第二階段公眾諮詢報告

環保連接系統
Environmentally Friendly Linkage System

土木工程拓展署
Civil Engineering and
Development Department

連繫九龍東 – 環保連接系統

環保連接系統修訂走線圖
Revised EFLS Alignment Plan

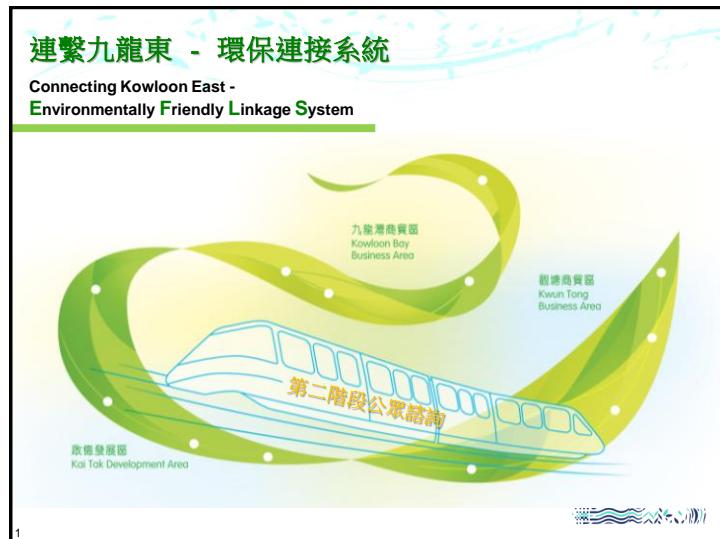
- (i) 諮詢目的；
- (ii) 擬議環保連接系統的背景；
- (iii) 第一階段公眾諮詢結果：三個公眾關注的議題及我們的回應；
- (iv) 建議以載於附件 A 的修訂走線建議作為可取基礎方案進行擬議詳細可行性研究。因應第一階段公眾諮詢活動所蒐集的意見，為避免與未來的沙中線的服務範圍重疊，以及為九龍灣商貿區提供更佳的服務，環保連接系統的部分車站位置已稍作修訂；
- (v) 下一階段：建議進行詳細可行性研究，在作出落實環保連接系統決定之前，就一些關鍵的議題作更深入的研究，並就以下的擬議研究範圍邀請公眾討論：
 - 車站及車廠的設計與佈局、運作系統的選擇和營運維修的規格概述；
 - 初步環境影響評估；
 - 提升財務效益的方法、項目實施的策略和詳細的建造成本估算及財務表現評估；
 - 為日後擴建預留的設計彈性；
 - 在環保連接系統啟用之前後，如何透過綜合多模式連接系統增強九龍東與毗鄰地區的連繫；及
 - 如何能更善用在啟德一帶的水體，以及如何處理因高桅杆船隻避風泊位減少而引致的問題。

附錄 1: 建議的現代電車走線圖

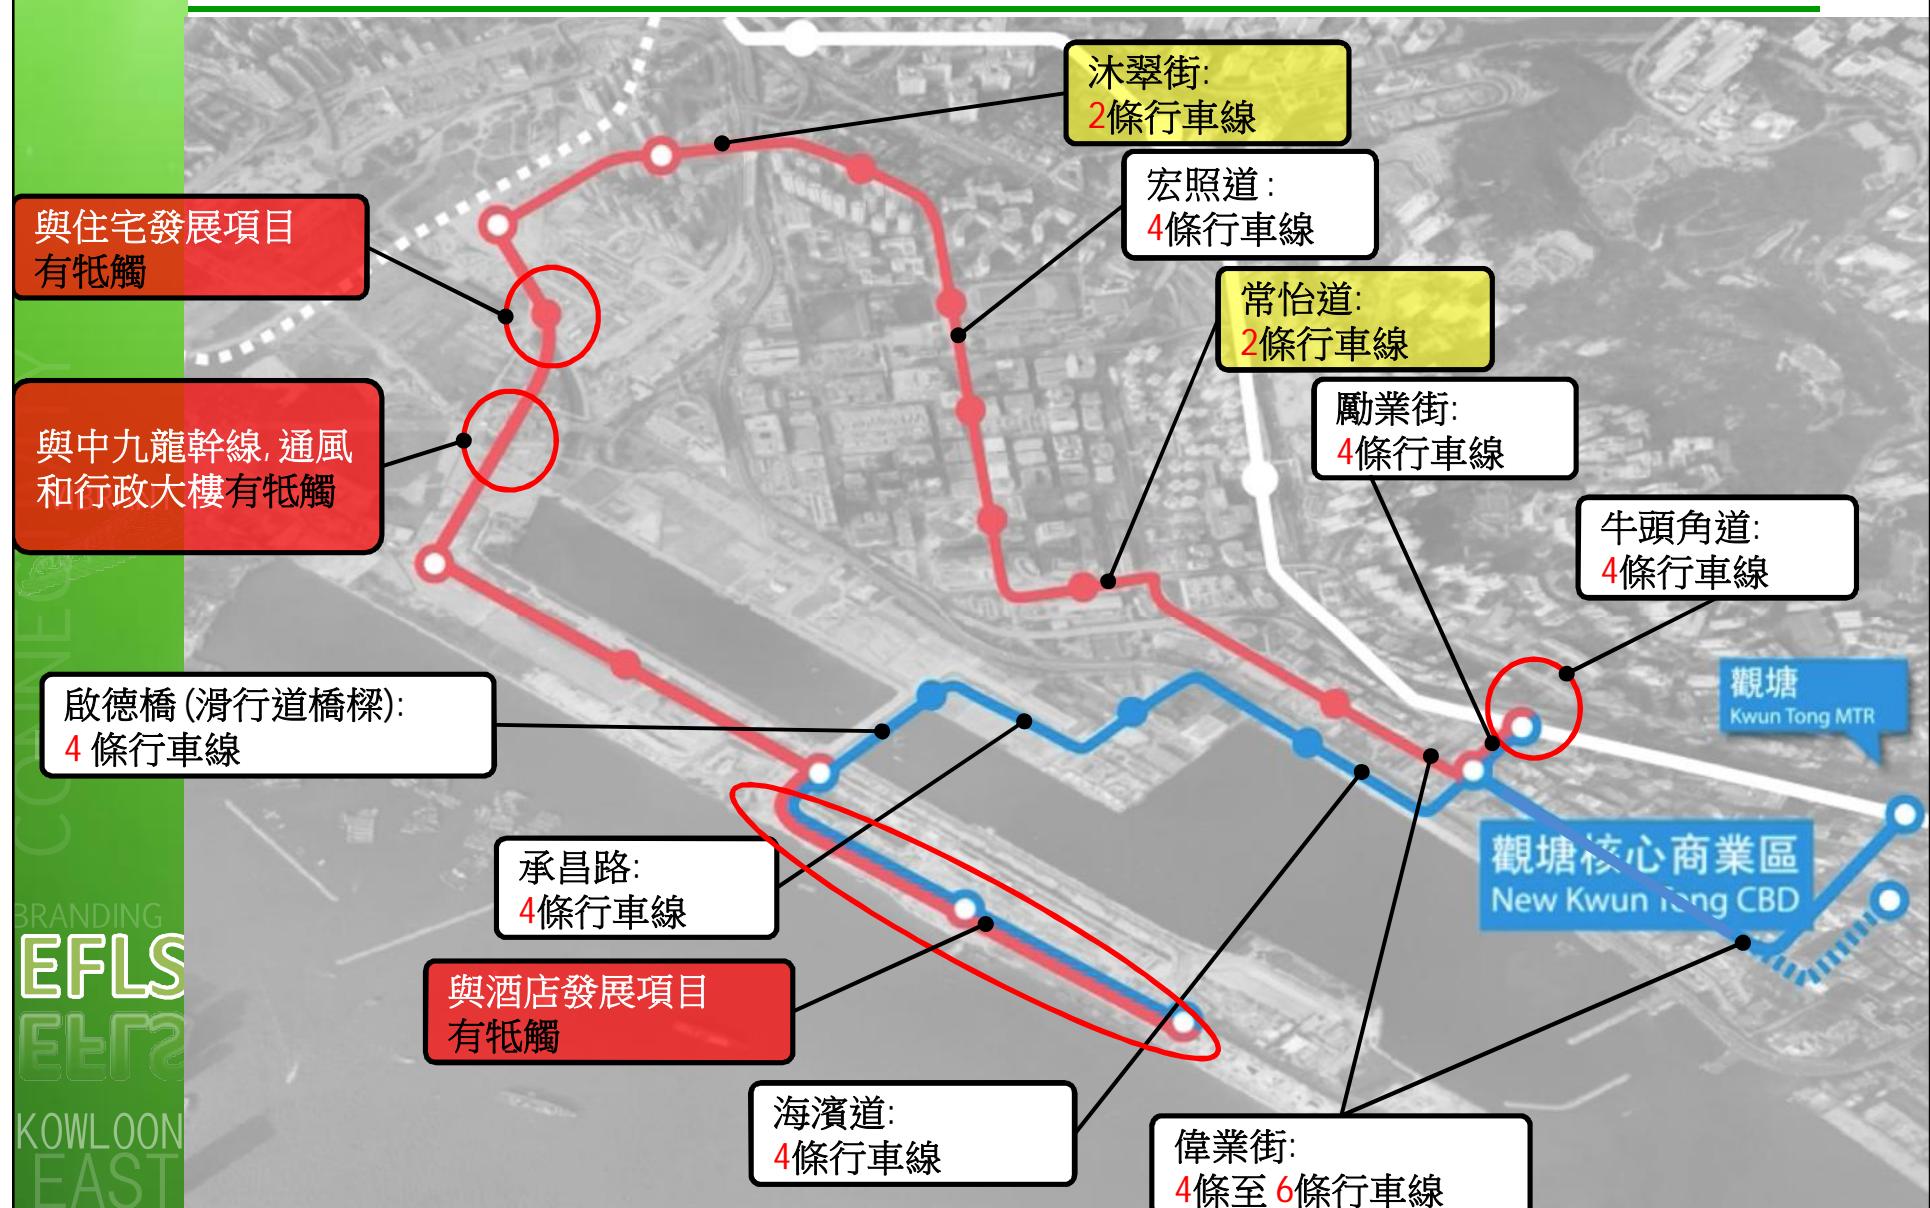
倡議者建議沿九龍東區內道路行走的現代電車走線圖載於附錄 1。九龍東區內現有道路大致上只有 2 至 4 條行車線，雖然其中一段偉業街有 6 條行車線，但頻繁的路旁貨物起卸活動令實際行車空間變成 4 條行車線。

在新發展區方面，現行的《啟德分區計劃大綱圖》並無包括在路面行駛的電車系統用地。如要容納該現代電車，便須重新規劃土地用途，不僅損及其他發展項目，亦會影響啟德發展的進度。此外，我們亦留意到建議的電車走線與部分已規劃的住宅發展項目、中九龍幹線及各酒店發展項目(見附錄 1 紅色標示部分)會有

附錄 2a: 在哪裡建造牛頭角電車總站?

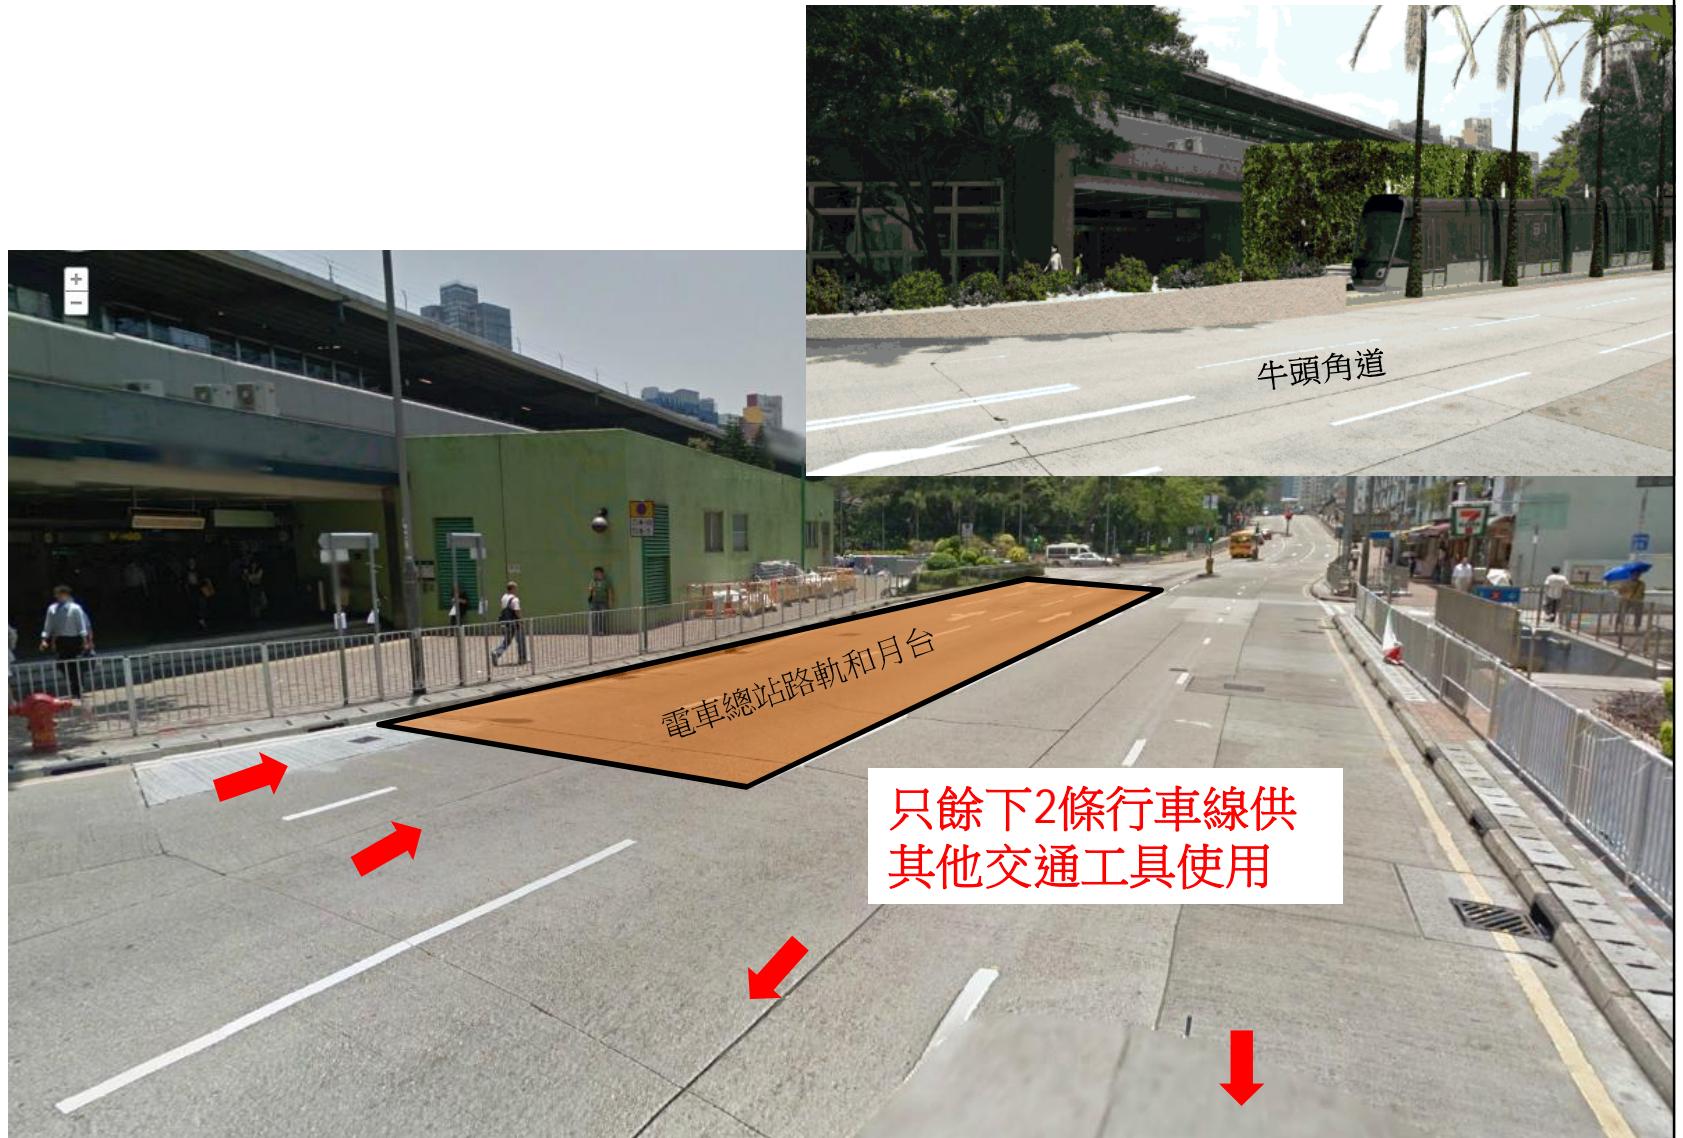
把一個新增的現代電車系統置入已發展成熟的觀塘和九龍灣，空間不足將成為難以克服的掣肘。倘若從 4 條有效行車線騰出其中 3 條，以容納採用地面專用通道的現代電車，有關道路實際上將難以妥善運作。鑑於現有樓宇密集，擴闊路面將難以實現。再者，車長達 32 米的現代電車亦會阻擋一些現存樓宇密集的車輛出入口，嚴重影響其他道路使用者。另外，在港鐵牛頭角站和觀塘站附近，亦難以提供足夠用地建造電車總站，因此，聲稱與「港鐵方便接駁」的優勢將不可能達到(見附錄 2)。
